工程指示 / 要求簡箋(E.I.)

工程指示編號：EI / 2092 / 20

工程名稱：亞皆老街中電

工程項目：佛沙窗 MO1 首批 T1 ABC 單位 (76 隻)

工程名称: 亞皆老街 / 佛沙窗
图名: W5/T1B組裝圖
图号: W5/T1B(1F~3F)

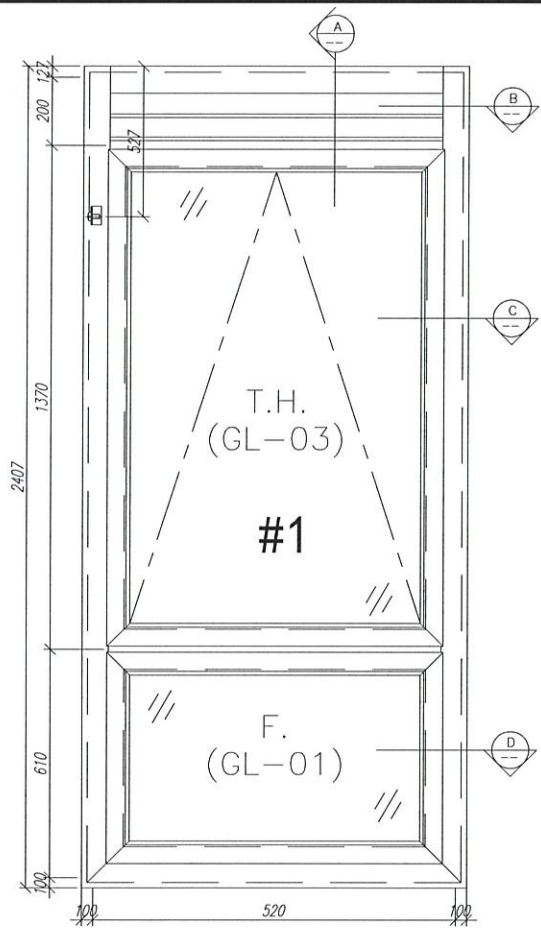
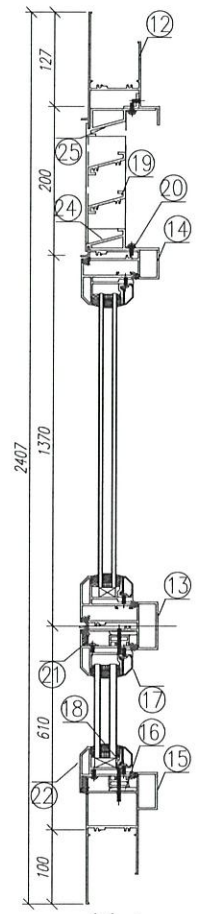
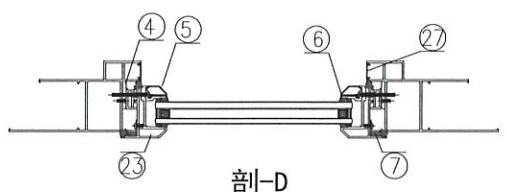
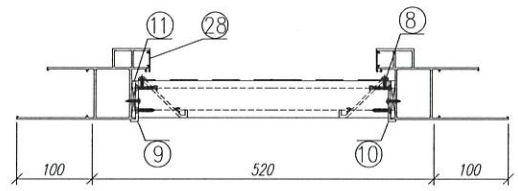
1. 修改圖紙 W5 T1B

3. 封膠膠位要在鑽(20mm孔)後，約在料內50mm
